南通港洋口港区西太阳沙码头区通用码
头（大重件码头）扩建工程
一般变动环境影响分析

编制日期：二〇二三年十二月

建设项目名称	南通港洋口港区西太阳沙码头区通用码头(大重件码头)扩建工程		
文件类型	一般变动环境影响分析		
一、编制单位情况			
单位名称(签章)	天科院环境科技发展(天津)有限公司		
统一社会信用代码	91120118MA05LCHT44		
三、编制人员情况			
1. 编制主持人			
姓名	职业资格证书管理号	信用编号	签字
寿幼平	2013035120350000003512120063	BH016927	
2. 主要编制人员			
姓名	主要编写内容	信用编号	签字
寿幼平	背景介绍、变动情况、评价要素、环境影响分析说明、环保措施变化、结论	BH016927

图 2.1-3 码头平面布置图

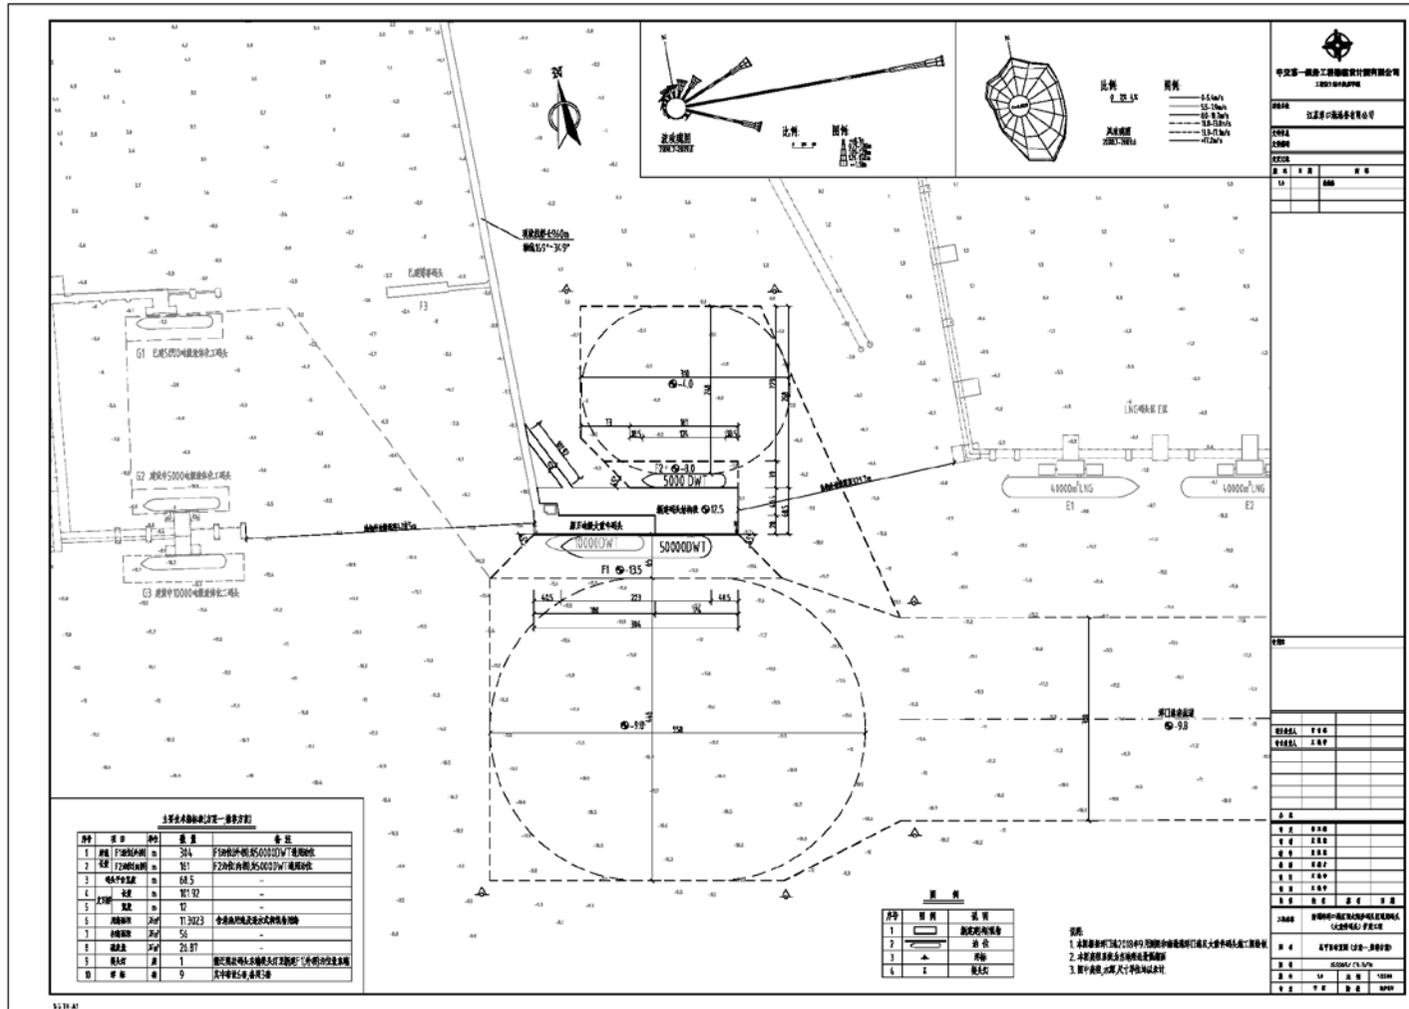
2、新建引桥的长度和宽度有所变化，引桥长度环评批复为 99.8m，实际建设了 70.96m，减少了 28.84m，引桥宽度环评批复为 12m，实际建设了 12.2m。用海面积有所变化，环评批复为 17.0912ha，实际占用了 17.4398ha，增加了 0.3486 ha。项目用海面积增加了 2%。

码头西北侧新建一座引桥,引桥长度为 70.96m,宽度为 12.2m。引桥的长度较环评批复减小了 28.84m,引桥宽度增加了 0.2m。

图 2.1-5 实际疏浚范围图

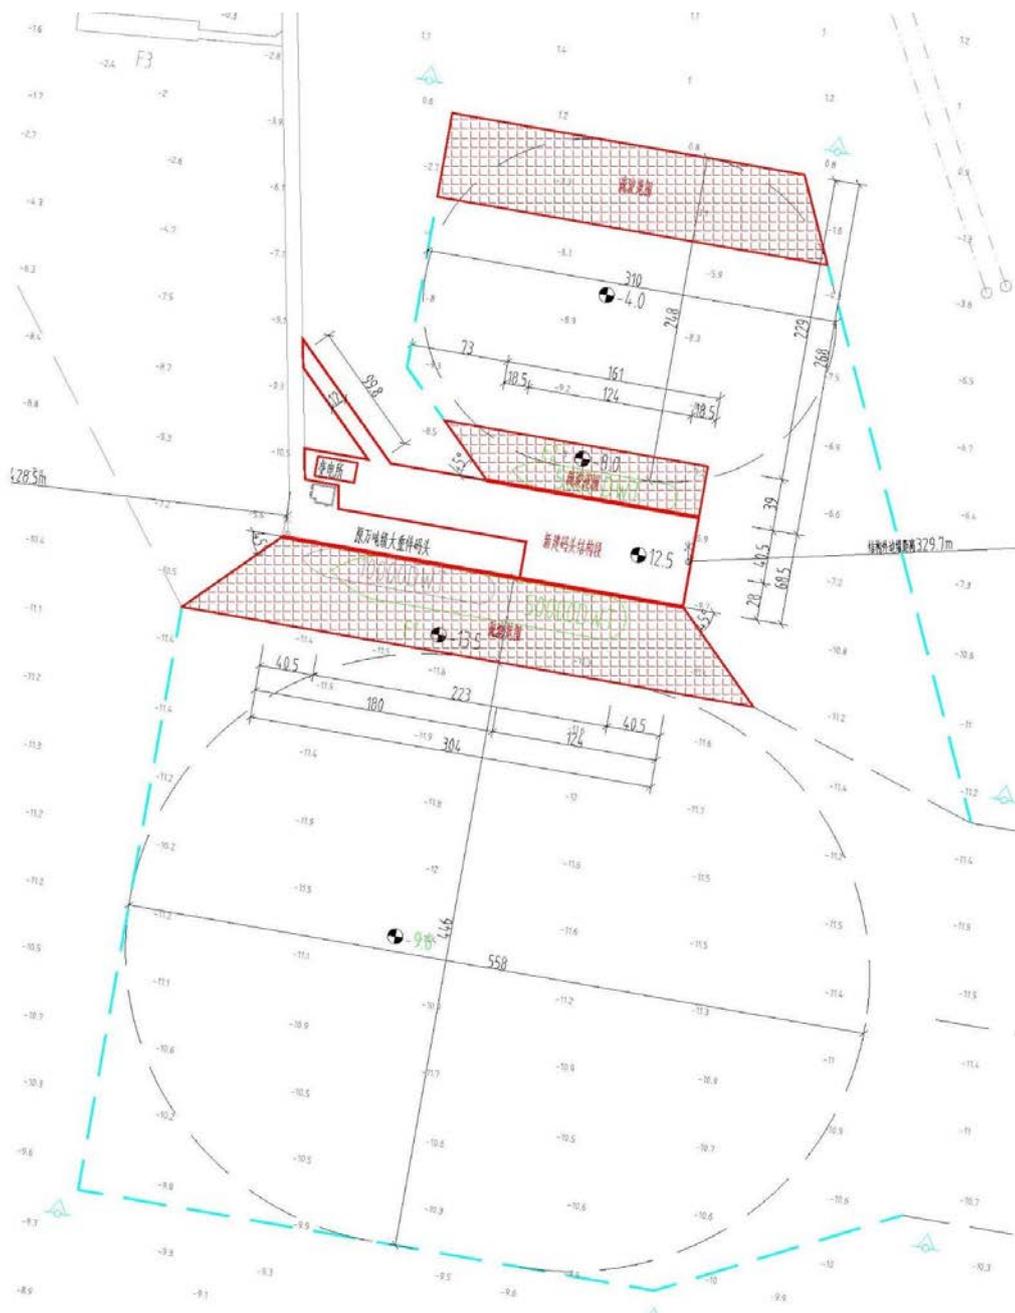
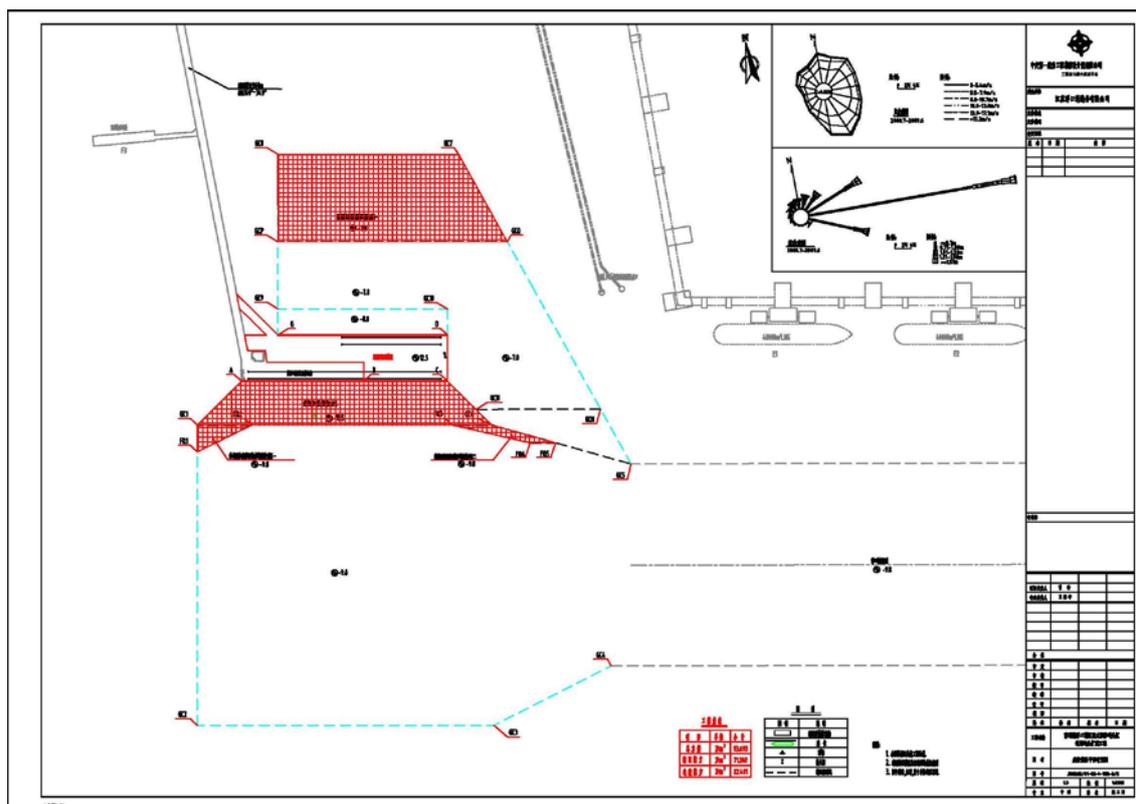
1、码头前沿停泊水域及回旋疏浚总方量为 93.693 万 m³，环评批复疏浚土方 25.6 万 m³，实际施工较环评阶段增加了 68.093 万 m³。实际疏浚时，疏浚范围较环评时有所变化，实际的疏浚范围图如图 2.1-5 所示，对比疏浚范围图（图 2.1-4 和图 2.1-5），疏浚范围已批复环评为 5 万 m²，实际疏浚范围为 6 万 m²，变化范围主要体现在 F2 泊位（内档）的回旋水域，疏浚面积较环评批复增加了 20%。

对比疏浚范围图(图 2.1-4 和图 2.1-5),疏浚范围较环评批复的 5 万 m^2 增加到 6 万 m^2 。

本项目施工过程中，由于施工区域的水深发生了变化，因此，疏浚范围较环评批复有所变化，详见图2.1-4和图2.1-5，疏浚范围从5万m²变化为6万m²，因此，本次变动根据实际水深，采用数学模型对施工SS的影响范围进行了预测。根据预测结果可知，施工方案变化导致的施工SS影响的变化有限，不会导致对自然保护区、风景名胜区、一级和二级饮用水水源保护区等环境敏感区的不利环境影响或者环境风险明显增加，不属于重大变动。

图 4.1-5 施工期悬浮物总包络范围图

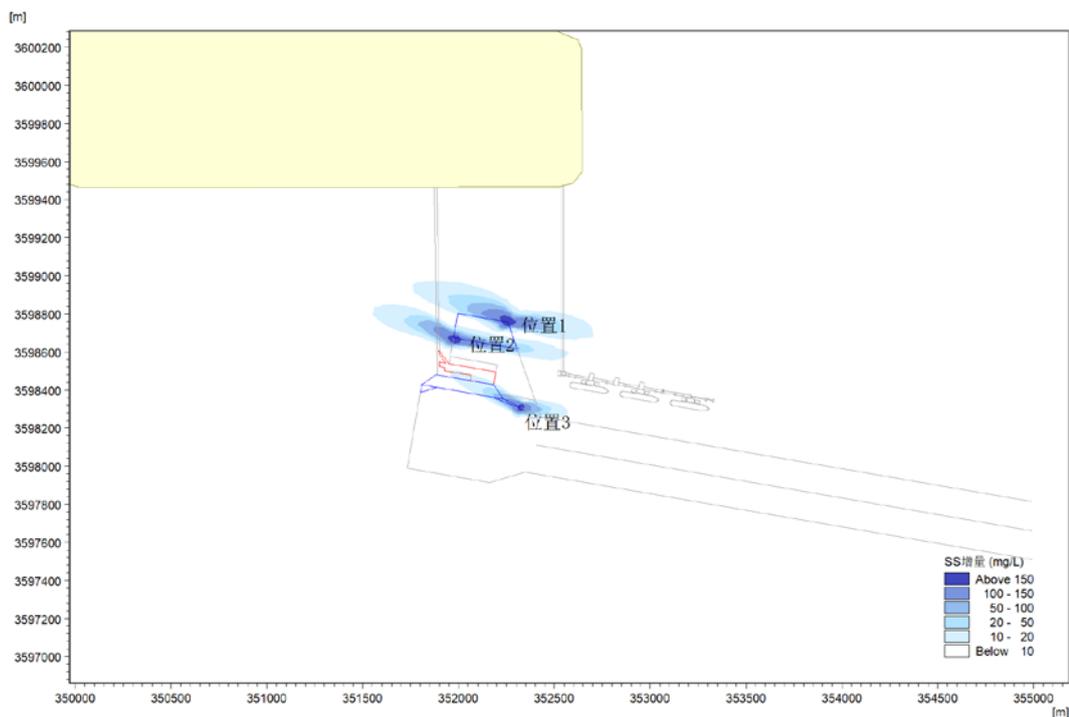
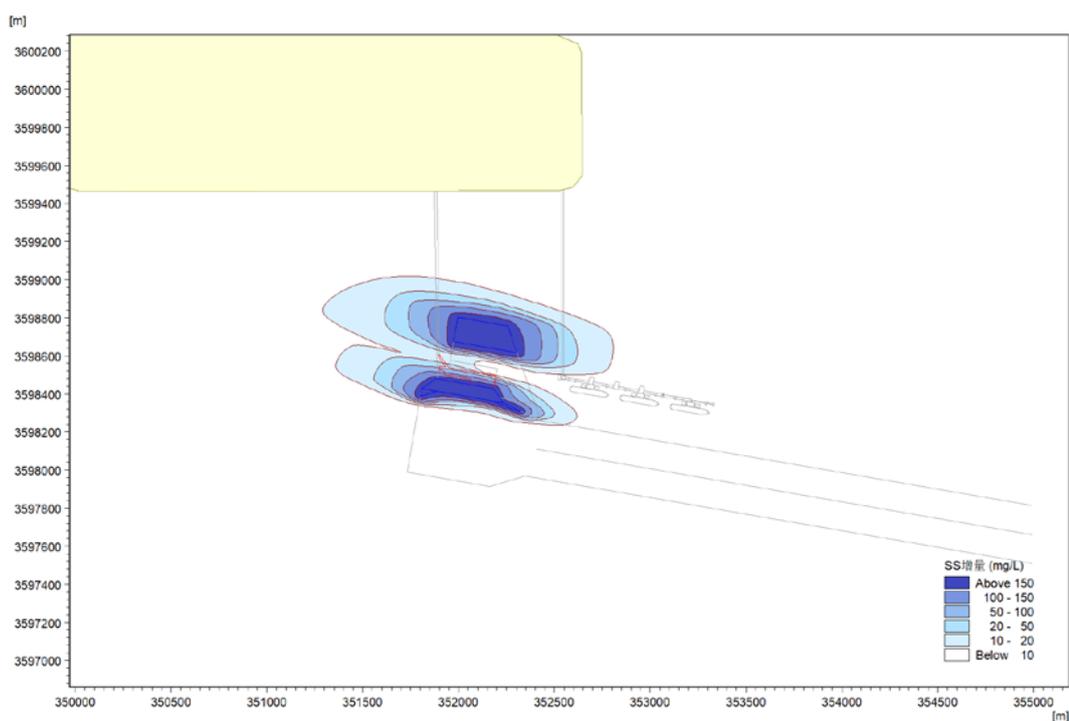
综合以上代表位置点悬浮物扩散计算结果，施工期悬浮物影响范围计算结果见表4.1-5，从图4.1-5中可以看出，施工期悬浮物影响范围在疏浚位置周围约0.6km的范围内，大于10mg/L浓度悬浮物的最大影响面积约为74.3ha。

SS 的扩散范围，受源强、水深、地形、潮流等的综合影响。对本次评动后的 SS 预测结果与已批复的环评报告进行比较，由于环评阶段的疏浚范围分为三个区域，而实际疏浚时，只疏浚了 F1 泊位的停泊水域和 F2 泊位的回旋水域，

疏浚范围较已批复的环评集中，同时，受水深地形的影响，导致了 SS 浓度增量大于 50mg/L 时，本次变动后的预测结果略低于已批复环评中的预测结果，而浓度增量为 10mg/L，本次变动后的预测结果略大于已批复环评中的预测结果，总体而言，变动前后 SS 的扩散范围变化不大。
